「福島原子力事故調査報告書」訂正箇所一覧表

平成 24 年 6 月 26 日  
東京電力株式会社

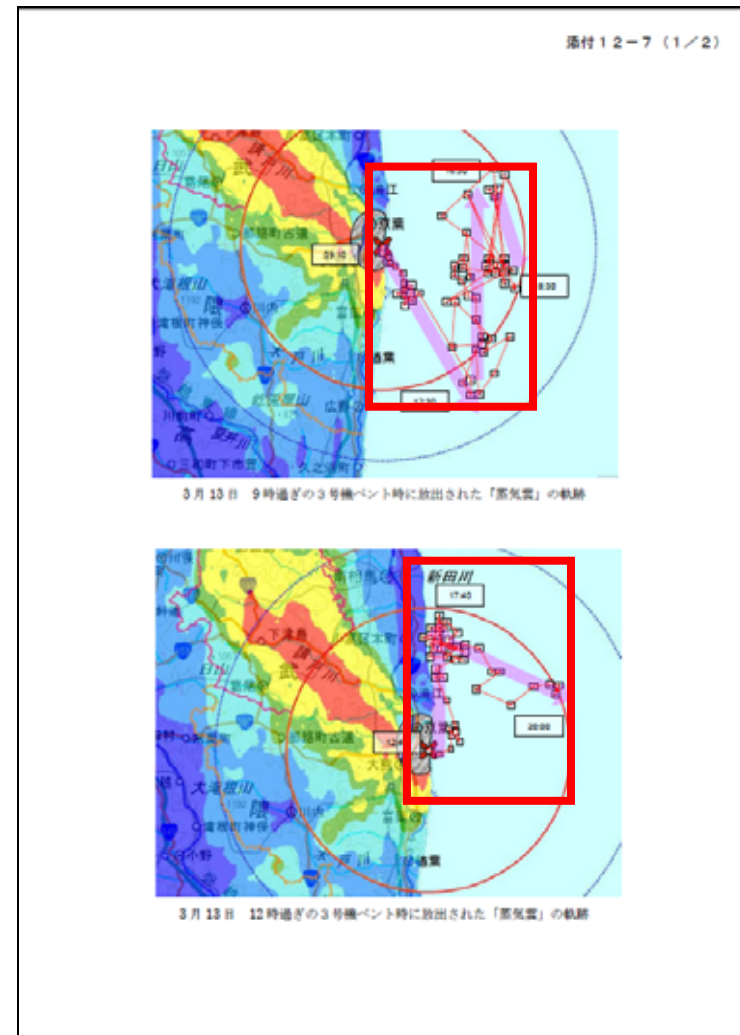
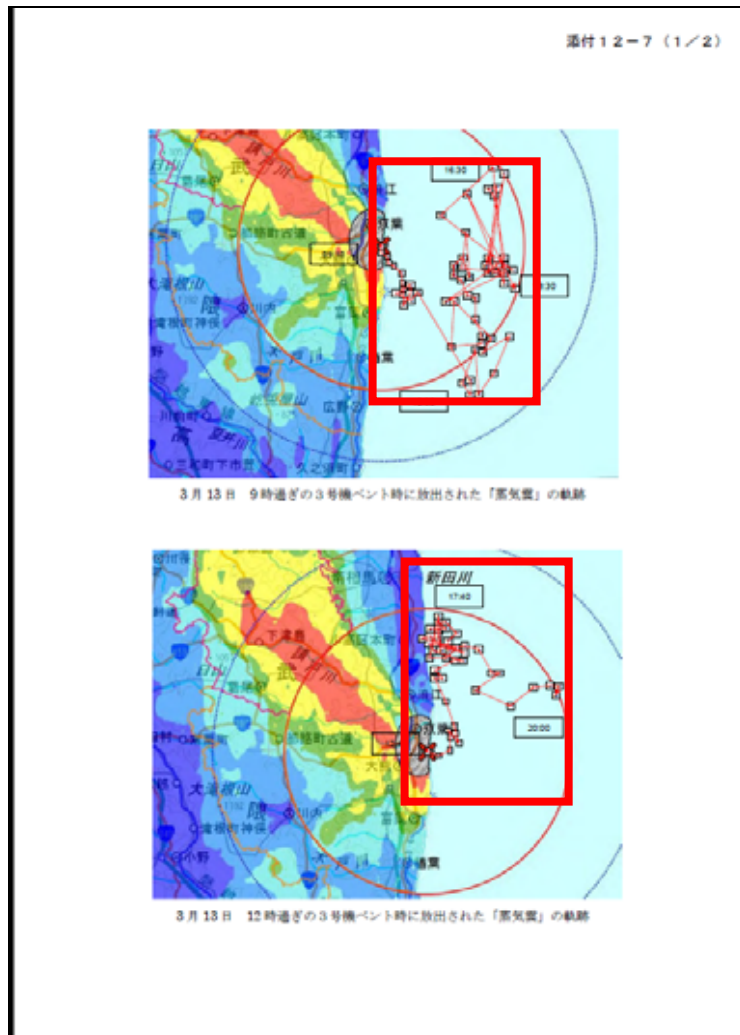
蒸気雲移動経路を示す赤い矢印（半透明）が欠落していたため訂正

訂正箇所：添付12-7 (2/2)

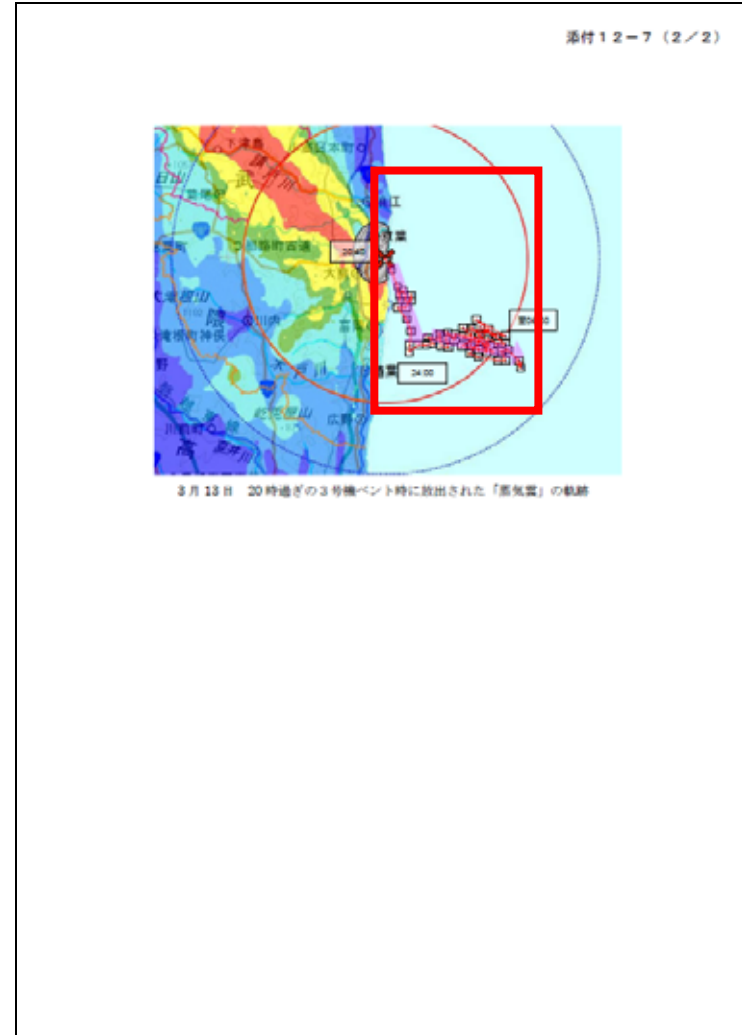
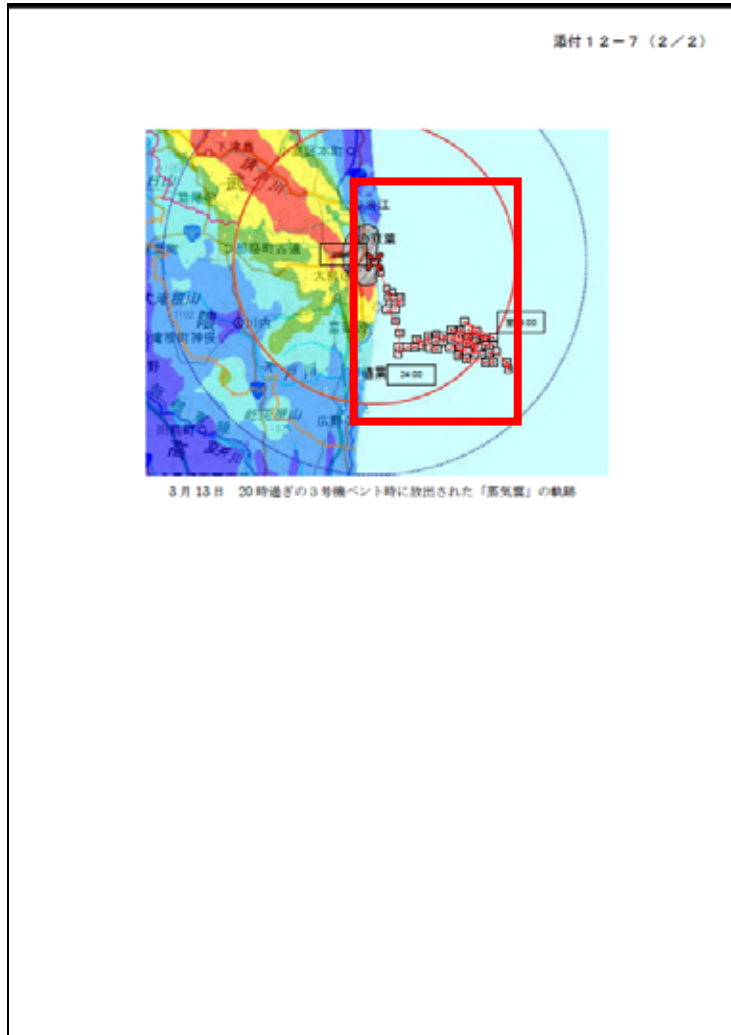
蒸気雲移動経路を示す赤い矢印（半透明）が欠落していたため訂正

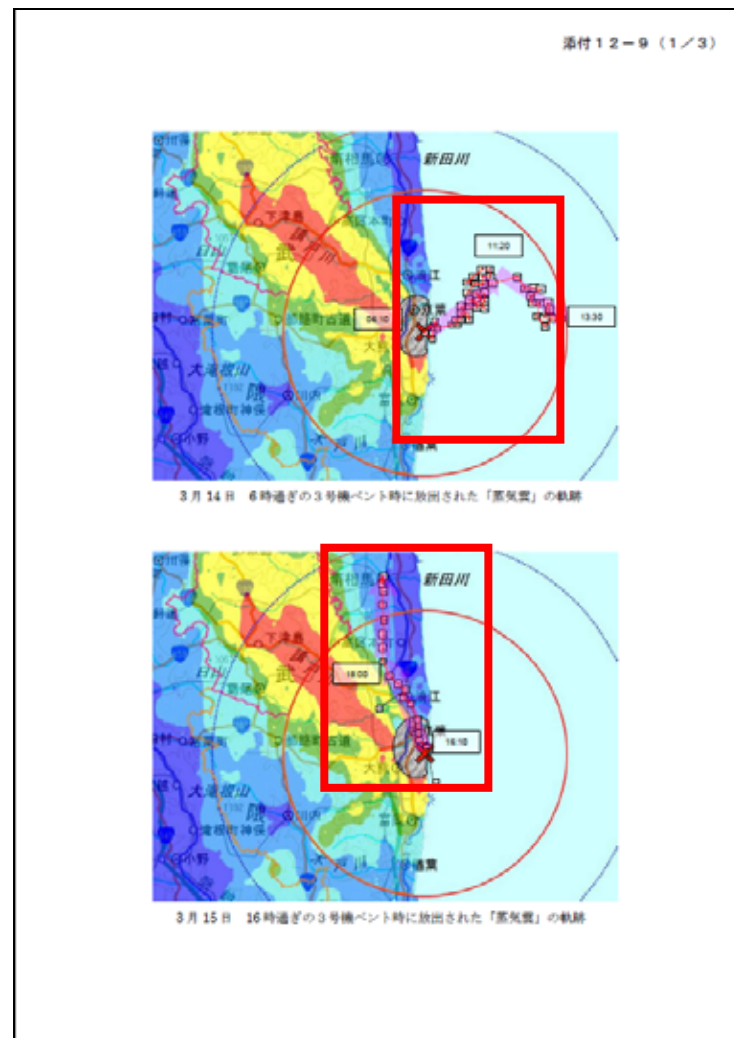
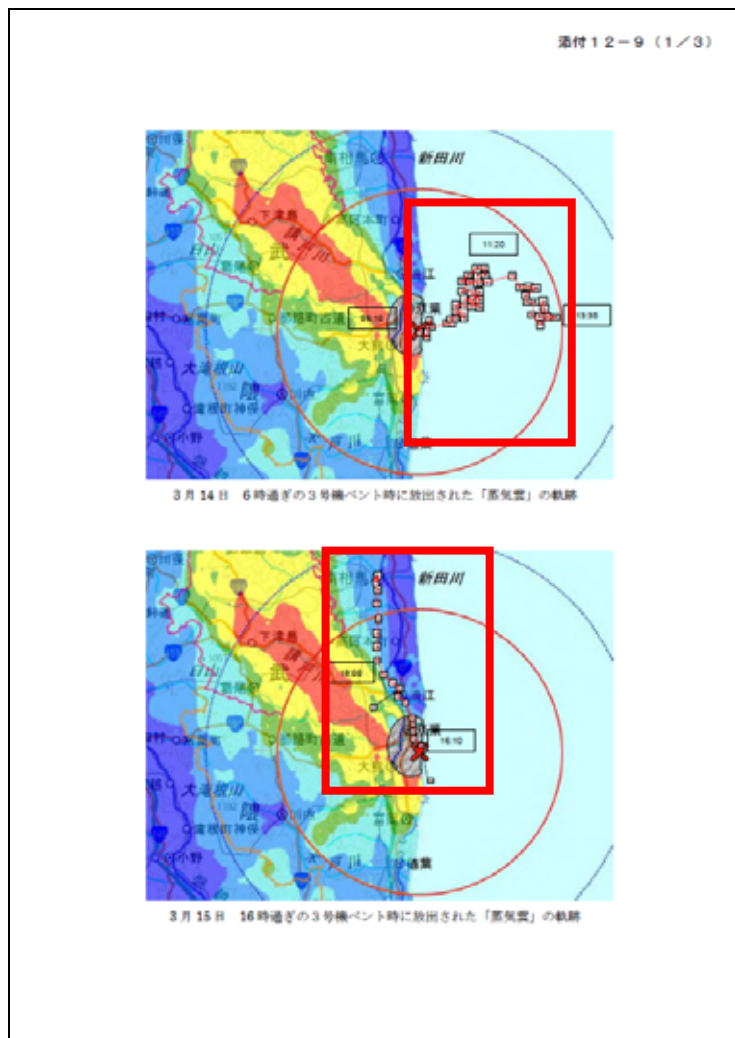
蒸気雲移動経路を示す赤い矢印（半透明）が欠落していたため訂正

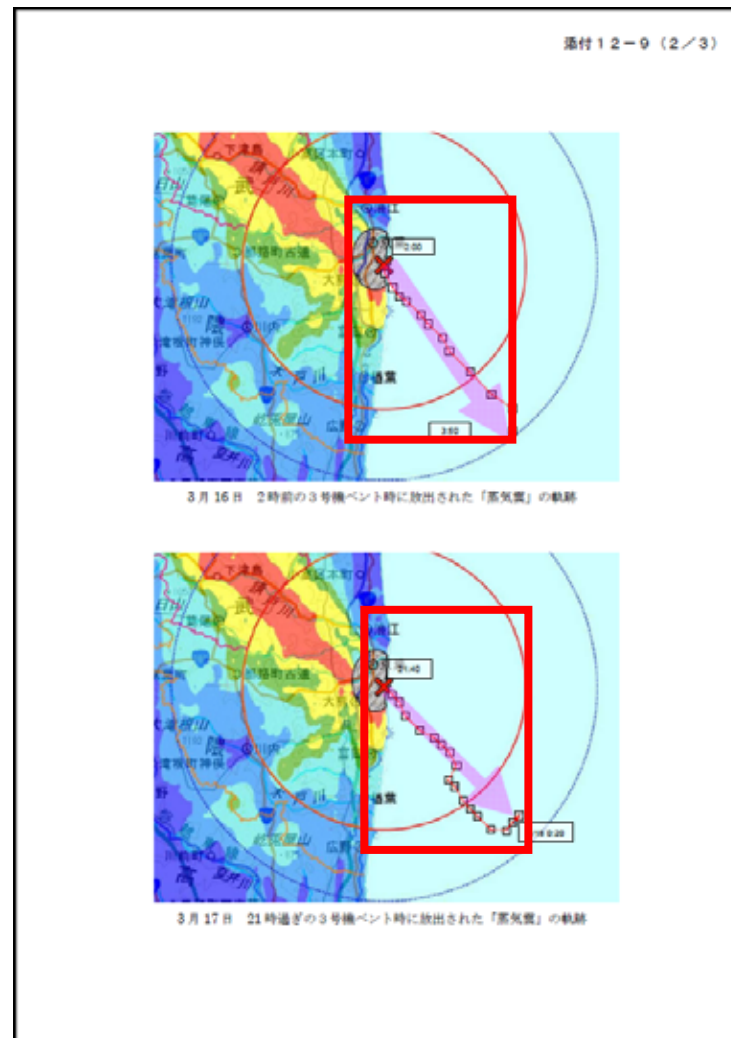
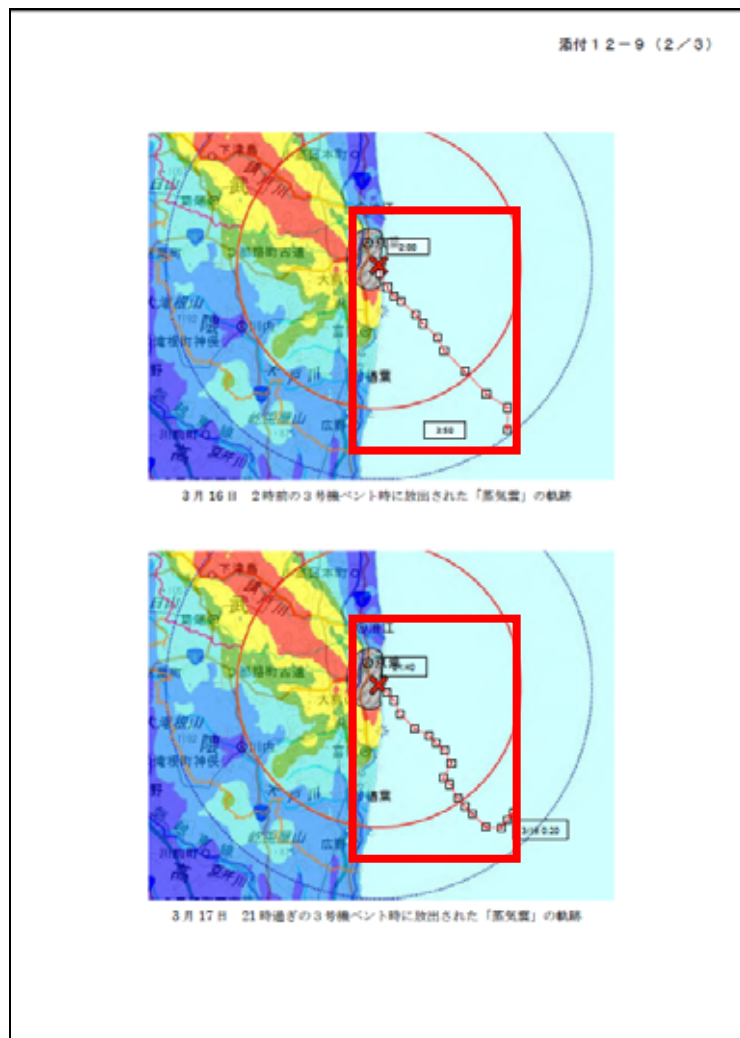
蒸気雲移動経路を示す赤い矢印（半透明）が欠落していたため訂正

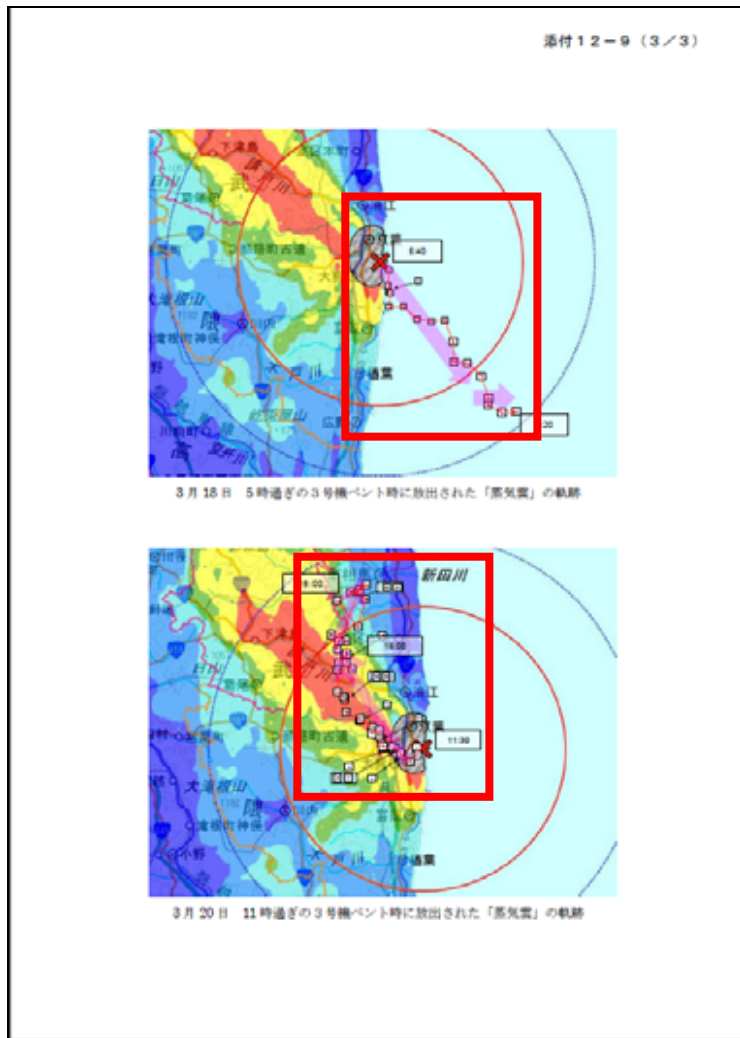
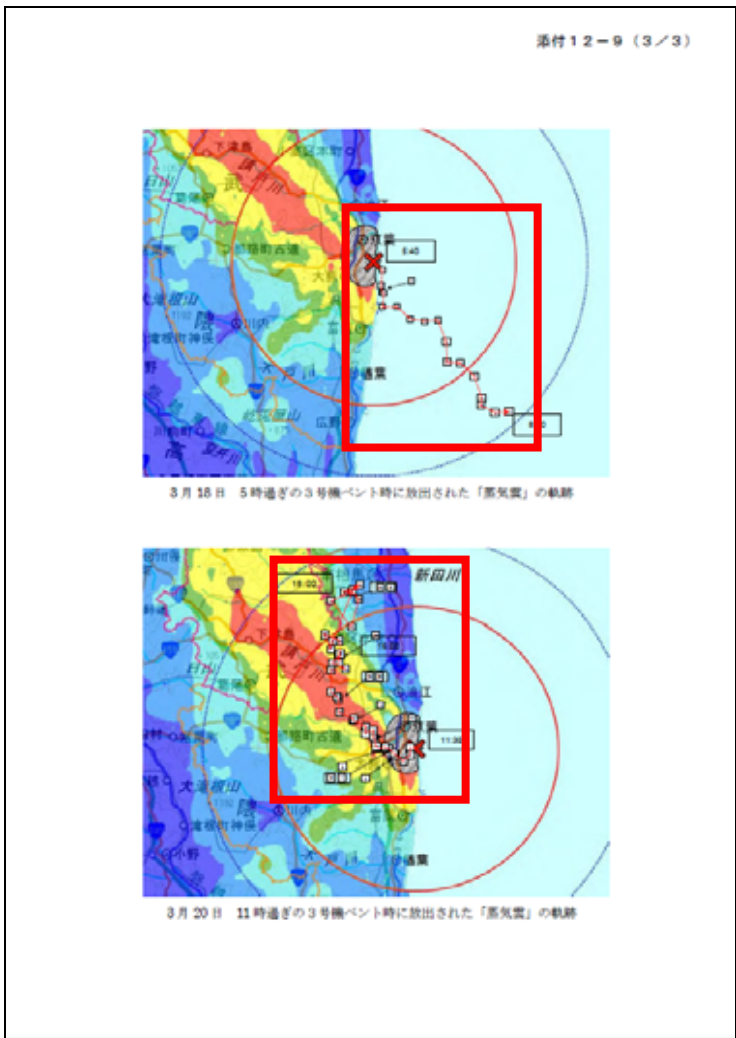
蒸気雲移動経路を示す赤い矢印（半透明）が欠落していたため訂正

訂正箇所：添付12-11

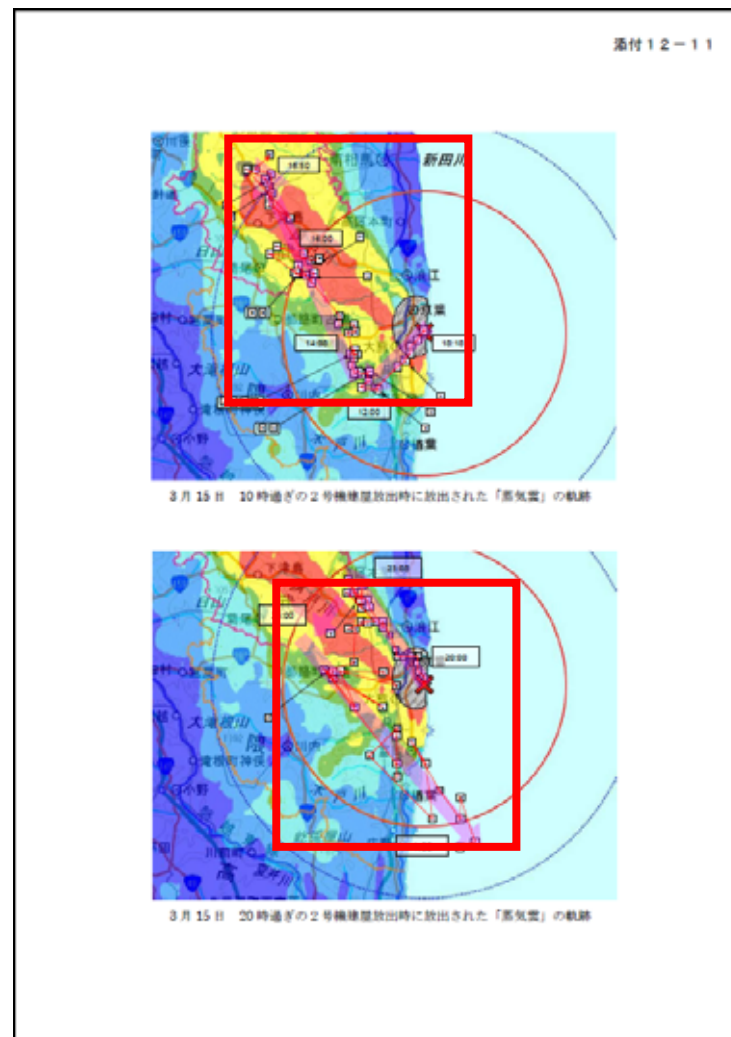
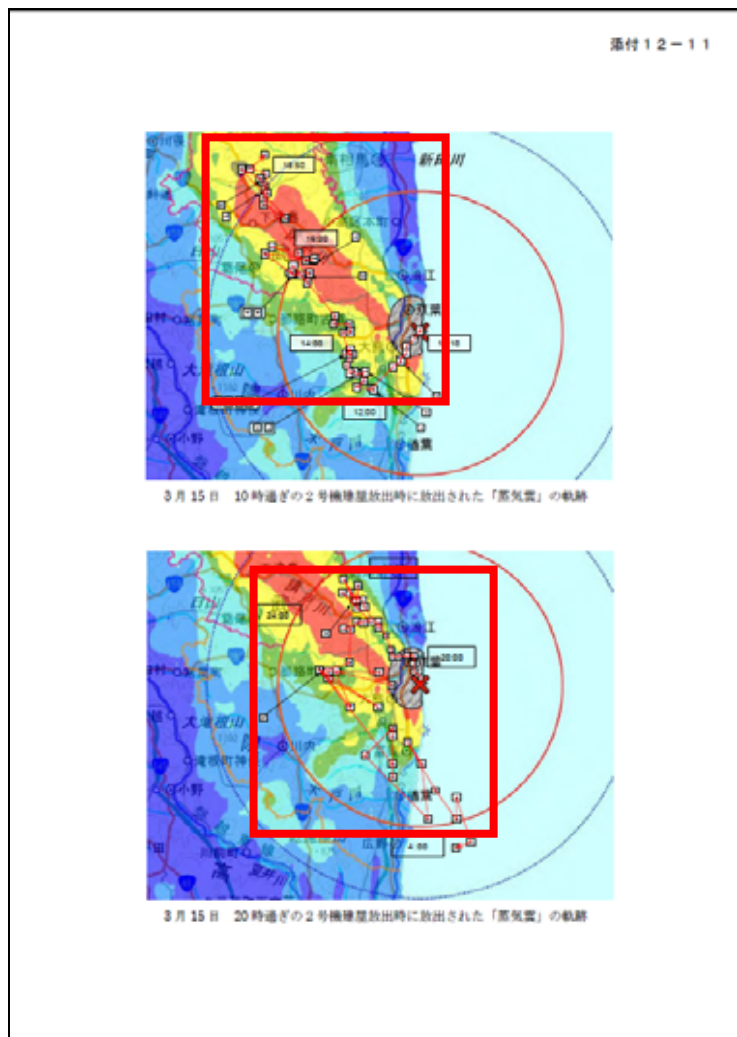
蒸気雲移動経路を示す赤い矢印（半透明）が欠落していたため訂正

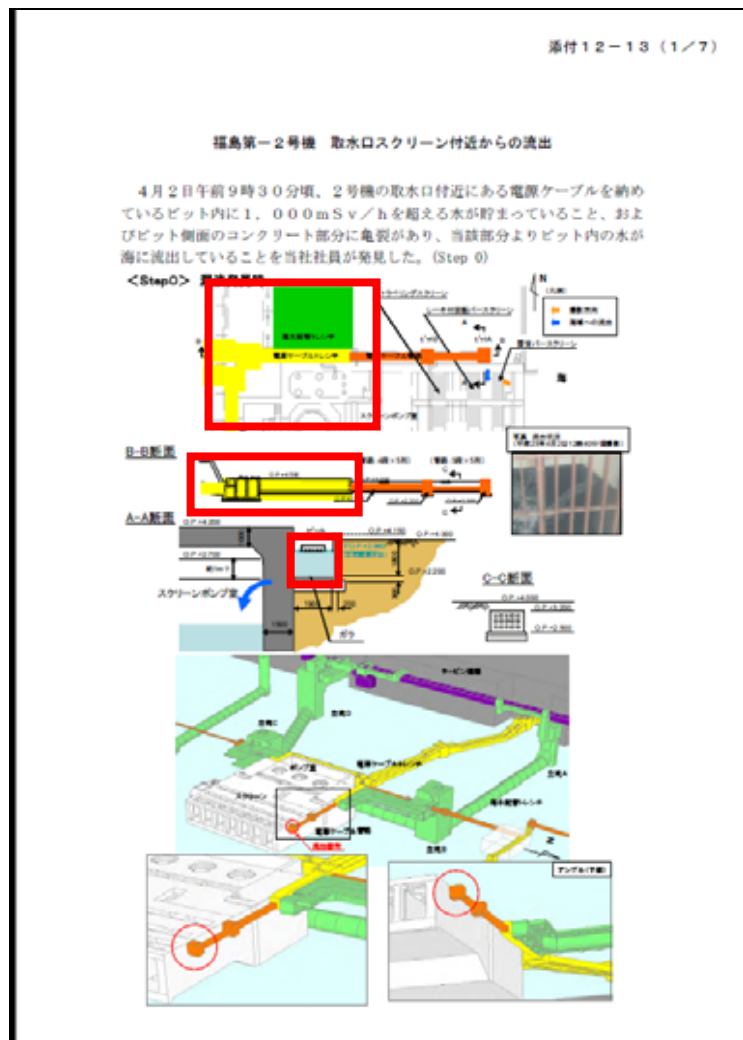
海水配管トレンチ（緑）と電源ケーブルトレンチ（黄）の形状が変形していたため訂正、ピットの中が水色で塗りつぶされていたため訂正

添付12-13 (2/7)

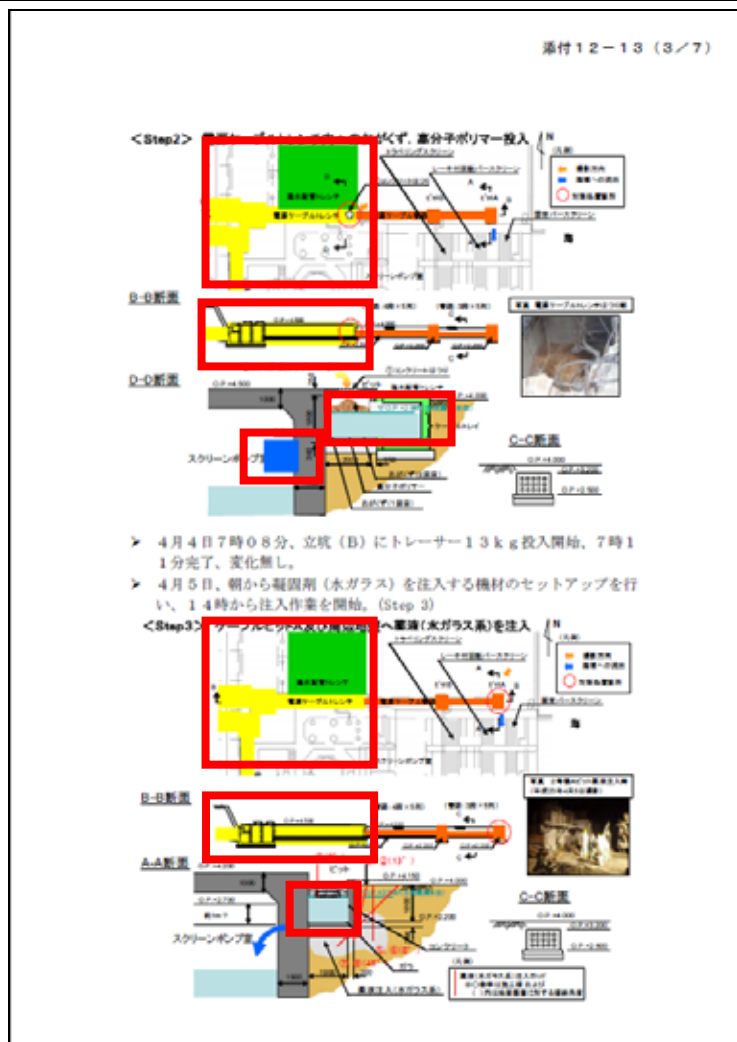
海水配管トレンチ(緑)と電源ケーブルトレンチ(黄)の形状が変形していたため訂正、ピットの中が水色で塗りつぶされていたため訂正

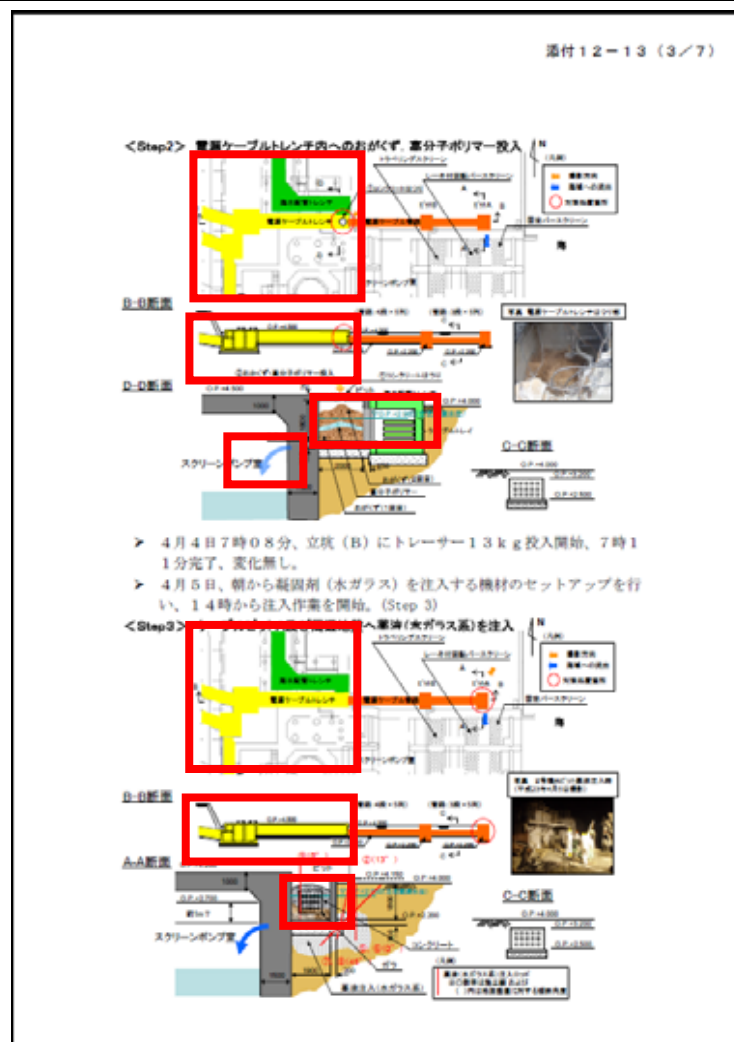
海水配管トレンチ（緑）と電源ケーブルトレンチ（黄）の形状が変形していたため訂正、ピットの中が水色で塗りつぶされていたため訂正、ピットから流出する水の矢印を訂正
